01 / 06 Synthèse du contrôle — COVER

Installations électriques à basse tension et à très basse tension

Rue du Travail 5, 7100 La Louvière

Organisme	Atlas Contrôle ASBL · BELAC 663-INSP
Date du contrôle	08/10/2026
Date d'émission	20/10/2026
Recontrôle avant	08/10/2027
Référence	DOM-2026-M2CFZ5

01 Tableau divisionnaire

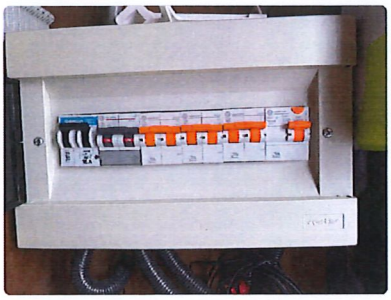
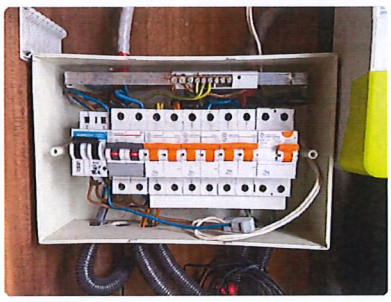
- 6.4.5.1 La valeur de la résistance d'isolement, mesurée sous les tensions d'essai, doit, pour chaque circuit avec récepteurs déconnectés, être au moins égale à 1000 fois la valeur en V de la tension d'essai (minimum 0,5 MΩ pour une tension d'essai de 500 V).
- 5.3.5.2 Prévoir des prises de courant conformes à la NBN C61-112 avec contact de terre et protection enfants.
- 1.4.1.2 Le matérieau électriques est a refixer selon les règles de l'art.
- 5.4.3.5 Assurer la continuité de la mise à la terre du (des) conducteur(s) de protection.
- 4.2.3.2 Les liaisons équipotentielles principales ne correspondent pas aux prescriptions et/ou ne sont pas réalisées
- 3.1.2.3 Les tableaux de répartition et de manœuvre, les interrupteurs, les boîtes de connexion, les boîtes de dérivation, les

socles de prises de courant, les points lumineux et/ou les machines et appareils fixes ne sont pas mentionnés ou sont incomplets sur le schéma de position.
